改善箇所説明図

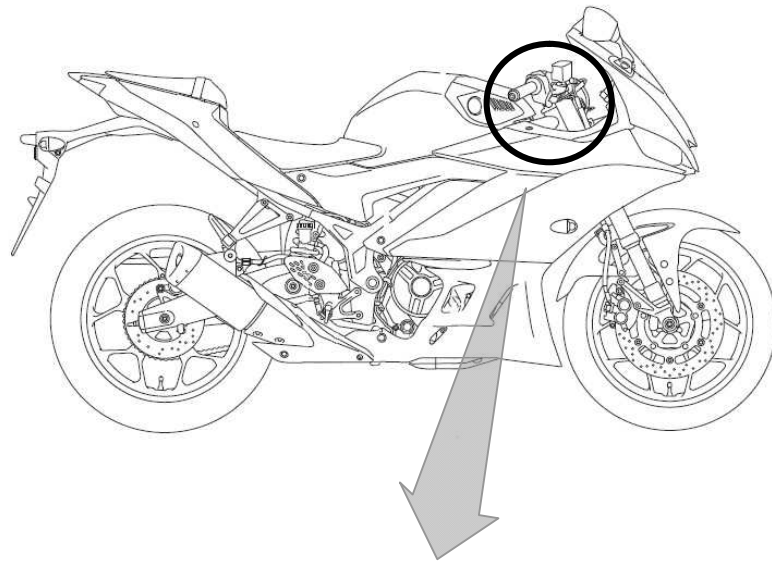
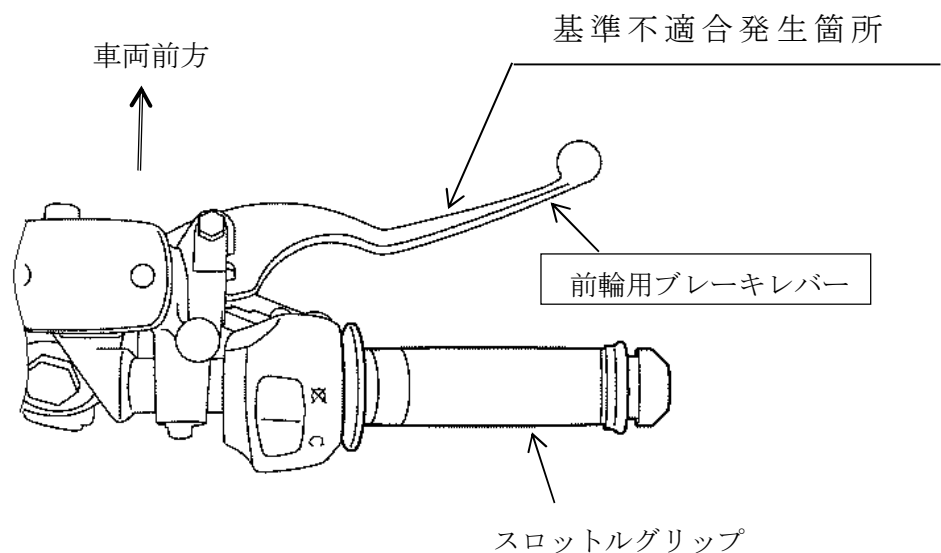
前輪用ブレーキレバーの製造工程において、廃棄品（強度不足）の処置が不適切なため、正規品に混入し、車両に組付けられたものがある。そのため、ブレーキ操作時に当該レバーが破損し、ブレーキ操作ができなくなるおそれがある。

改善の内容：全車両、前輪用ブレーキレバーの製造ロットを確認し、該当するものは当該レバーを良品と交換する。

識別：車両左側のサイドスタンド取り付け部付近に白ペイントを塗布する。
